原子力安全・保安院

平成23年東北地方太平洋沖地震における女川原子力発電所及び東海第二発電所の地震観測記録及び津波波高記録について

平成23年東北地方太平洋沖地震に対する女川原子力発電所における地震観測記録及び津波波高記録を踏まえた対応について（指示）

平成23年東北地方太平洋沖地震に対する東海第二発電所における地震観測記録及び津波波高記録を踏まえた対応について（指示）

図-3 観測記録の応答スペクトル (岩盤中:解放基盤相当)

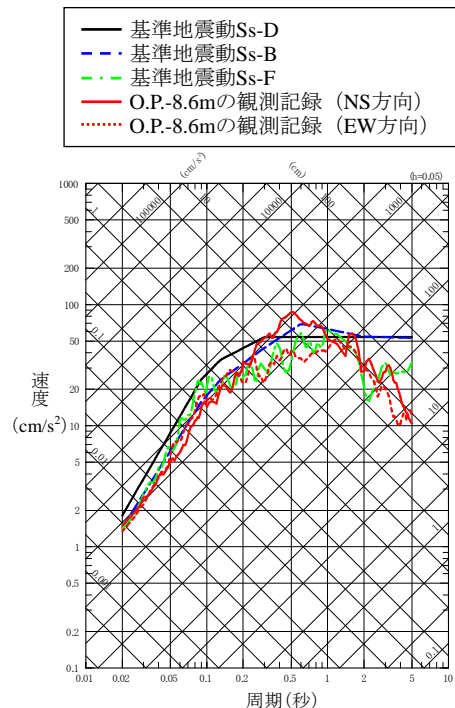
当該報告によると、今回の地震による地中観測記録は、0.5秒付近において基準地震動 S_s を一部周期帯で上回っています。また、当該発電所の敷地内において貴社の想定を超える高さの津波が到達しています。

1. 女川原子力発電所第1号機、第2号機及び第3号機の耐震設計上重要な設備が今回の地震の揺れにより受けた影響についての地震応答解析による詳細な評価結果
2. 今回の地震により発生した津波の再現計算等による女川原子力発電所に到達した津波の詳細な分析による評価結果

【原子炉建屋の床応答スペクトル】

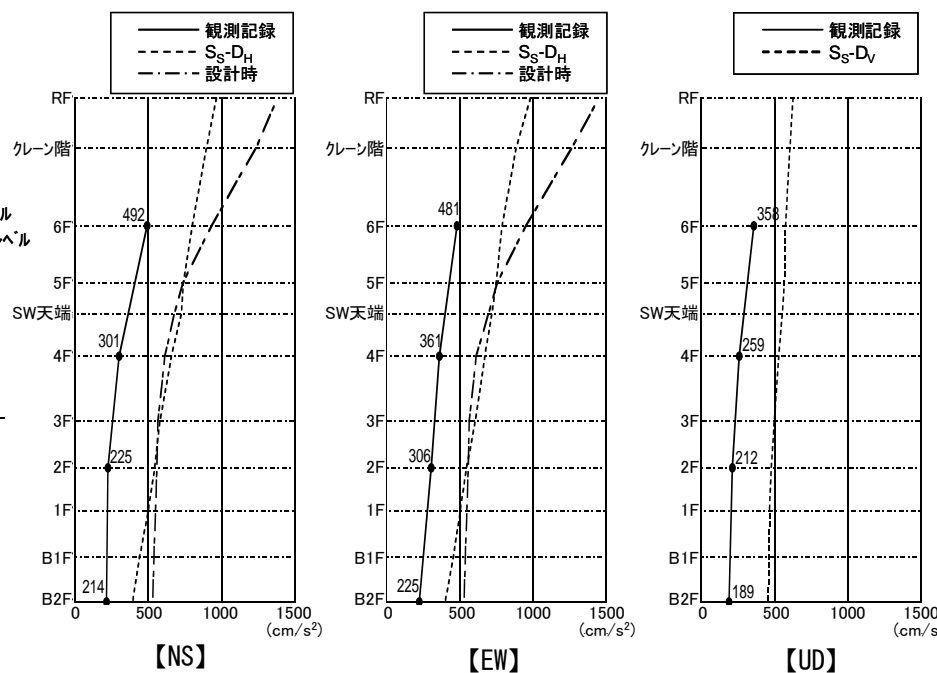
当該報告によると、今回の地震による原子炉建屋の観測記録の一部周期帯で基準地震動S_sを上回っています。また、当該発電所の敷地内において、貴社の想定を超える高さの津波が到達しています。

1. 東海第二発電所の耐震設計上重要な設備が今回の地震の揺れにより受けた影響についての地震応答解析による詳細な評価結果
2. 今回の地震により発生した津波の再現計算等による東海第二発電所に到達した津波の詳細な分析による評価結果
